Lücati, PÜ-127 REK 2021 puudustest informeerimine

Põllumajandus- ja Toiduamet (PTA) esitas OÜ Laanekraav poolt koostatud projekti „Lücati maaparandusehitiste rekonstrueerimise projekt“ (versioon V04, töö nr 22-42) ehitusloa eelnõu arvamuse avaldamiseks ja kavandatava tegevuse keskkonnamõju hindamise algatamata jätmise otsuse eelnõu kooskõlastamiseks/arvamuse avaldamiseks asutustele, kelle seadusest tulenev pädevus on seotud ehitusloa menetluse esemega.

Väljavõte Maa-ameti kõrgusandmete kaardirakendusest 2023

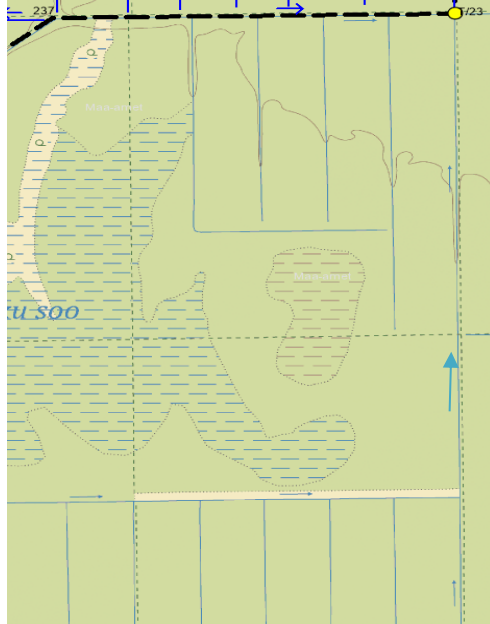
- Projekti seletuskirja sissejuhatavat osa täpsustada ning kirjutada, et „*Lücati maaparandusehitiste rekonstrueerimise projekt*ala asub Harjumaal Anija vallas **Rooküla ja Lücati** külas, Kose vallas **Nõmbra ja Viskla** külas RMK metsakvartalitel....“.
- Projekti seletuskirja sissejuhatavat osa täpsustada ning kirjutada, et „*Lücati maaparandusehitiste rekonstrueerimise projekt*alaga on seotud 6 maaparandusehitist. Maaparandusehitise EH8 osas teostatakse vaid hooldustöid. EH7 on maaparandussüsteemi väline tee, mis asub Raasiku vallas **Kiviloo külas** RMK metsakvartalil RK168.
- Seletuskirjas on välja toodud, et objekti lang on põhja suunas, kuid tegelikult on reljeef ikka kirde suunaline.
